COMMISSION ROYALE DES MONUMENTS ET DES SITES  
KONINKLIJKE COMMISSIE VOOR MONUMENTEN EN LANDSCHAPPEN

**Objet : FOREST. Avenue Rousseau – Parc Duden.  
Demande de permis unique portant sur la restauration du parc.  
**Avis conforme de la CRMS****

En réponse à votre courrier du 4 décembre 2020, reçu le 4 décembre, nous vous communiquons ***l'avis conforme favorable sous conditions*** émis par notre Assemblée en sa séance du 16 décembre 2020.

*Situation projetée avec la localisation des interventions (extraits du dossier)*

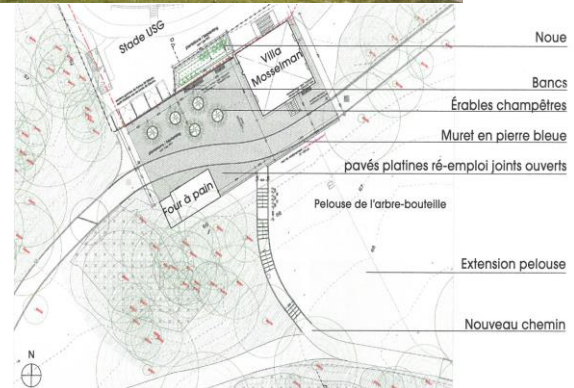
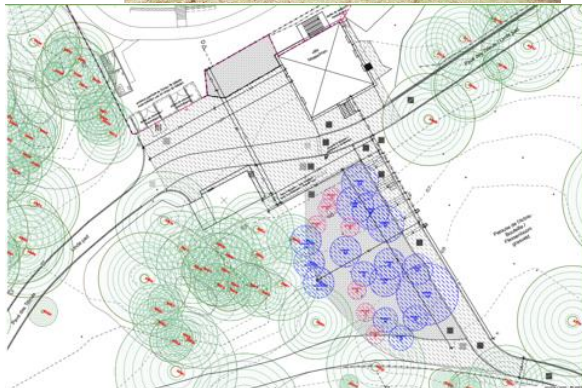
De manière générale, le projet a été simplifié et réorienté dans une approche globale moins interventionniste que l'avant-projet, ce qui répond à la demande de la CRMS formulée dans son avis préalable de 2018. Les intentions et/ou propositions concernant les différents ensembles historiques ont également été précisées et motivées. Par ailleurs, outre la requalification des entités historiques, le plan directeur développait également une série de stratégies et de principes pour répondre aux défis majeurs du parc, notamment en ce qui concerne la gestion de l'eau, le traitement des chemins, la gestion du couvert boisé ainsi que l'accessibilité et la fréquentation des lieux. Bien que plusieurs détails doivent encore faire l'objet d'ajustements divers, la CRMS estime que le projet a bien évolué et s'en réjouit.

*Situations existante et projetée autour du château Duden (extrait du dossier)*

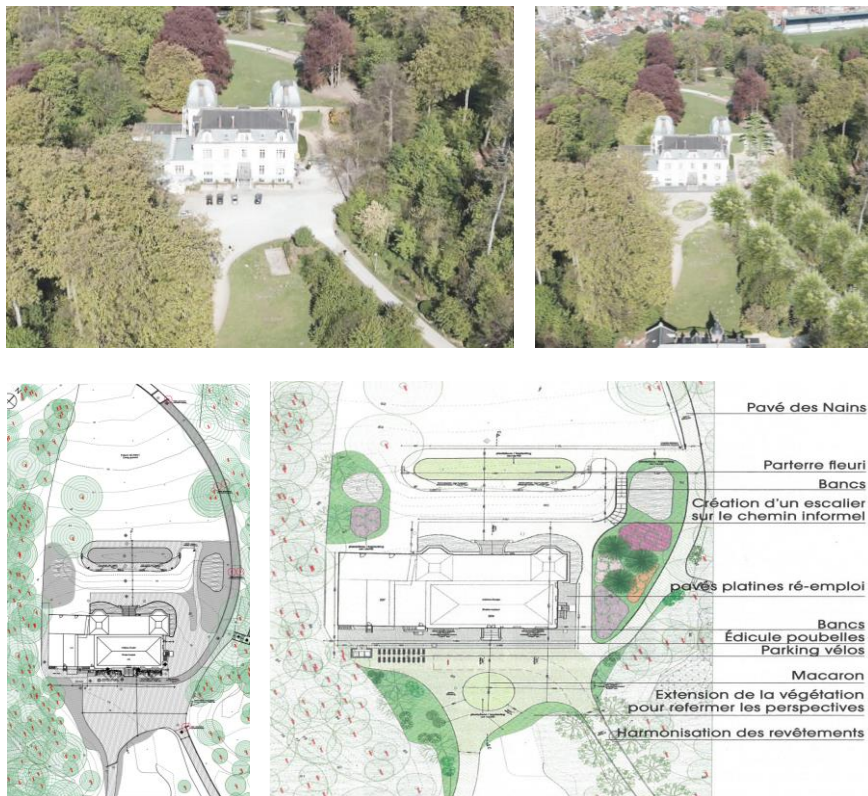
**Le projet s'est amélioré du point de vue de la composition des abords du château et du traitement des surfaces (moins de surfaces dures). Mais la question des plantations n'est pas encore aboutie et nécessite de poursuivre l'analyse et la compréhension de la situation historique (cf. remarques formulées par la CRMS sur l'avant-projet). En l'état, la Commission s'oppose notamment aux**

*plantations prévues sous forme de parterres au pied des arbres remarquables actuellement mis en défens (Fagus sylvatica 'laciniata' et 'purpurea'). Elle demande aussi de conserver le massif d'azalées à droite du château et de le compléter par des espèces anciennes offrant une palette chromatique plus sobre. De même, l'aspect de cette zone sera fortement modifié en raison de la plantation de trois pinus et de leur port conique, très différent de la situation d'origine. La CRMS encourage le bureau d'étude à poursuivre l'analyse des documents archives et des photos anciennes pour restituer au plus juste l'atmosphère particulière des abords immédiats du château selon la situation de référence.*

*Situation actuelle et projetée (extraits du dossier)*

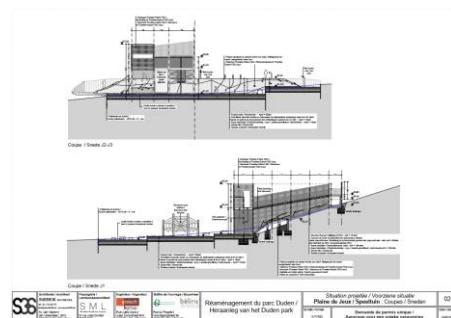
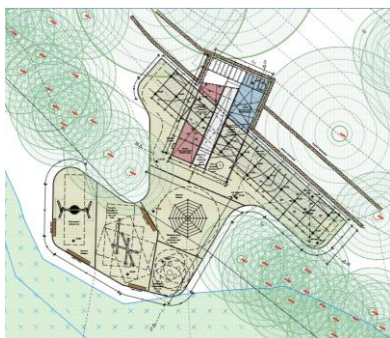
**La CRMS souscrit à ce volet du projet, y compris au choix des plantations. L'aménagement est moins monumental que celui proposé en 2018 et mieux intégré au cadre forestier du parc et à l'espace public. La Commission insiste toutefois pour que l'ensemble des murets existants soient maintenus et restaurés car ils participent pleinement à la composition des années 50. Un nombre raisonnable de tables à disposition du public pourrait y trouver place à condition que leur installation ne porte pas préjudice aux racines des arbres présents dans la zone.**

Situation projetée. A droite, un modèle de jeux de type speelbos (extraits du dossier)

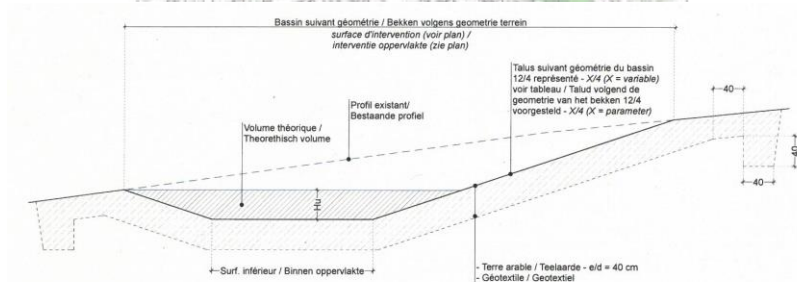
**Bien qu'elle comprenne le désir de prévoir une plaine de jeux supplémentaire dans le parc Duden, la CRMS reste défavorable à l'implantation projetée à cet endroit du parc, entre la prairie des Jacinthes et le massif boisé en raison de la mauvaise compatibilité entre la zone humide, la zone boisée et la zone de jeux. D'une part, si la position choisie et la géométrie de l'espace ludique tirent parti de la chute naturelle de deux vieux hêtres du talus (cela réduit sans doute la visibilité des constructions prévues), elle place les enfants juste sous la couronne d'autres hêtres, tout aussi susceptibles de tomber ou d'être abattus dans les prochaines années. L'implantation n'est pas durable et risque d'être dangereuse. En ce qui concerne les travaux nécessaires à l'installation, le terrassement (présenté comme positif car réduisant la pente et favorisant l'infiltration) risque de causer des dégâts aux**

*racines des arbres du massif, ce qui accentuera encore le danger de chute de branches et d'arbres. Enfin, la dimension toujours trop imposante et le caractère totalement 'construit' de cette plaine de jeux ne sont pas dans l'esprit d'un speelbos, pourtant évoqué dans la note. La CRMS demande d'étudier une autre implantation dans le parc ou dans le quartier. Si néanmoins cela s'avère impossible, la nouvelle plaine de jeux devrait s'écarter des arbres du massif (pas d'intrusion dans le sous-bois) et tirer pleinement parti de ce que peut être un « speelbos », soit un ensemble ludique plus discret, en phase avec la nature et moins urbain. Ce volet du dossier doit donc être revu et accompagné par la DPC et Bruxelles Environnement.*
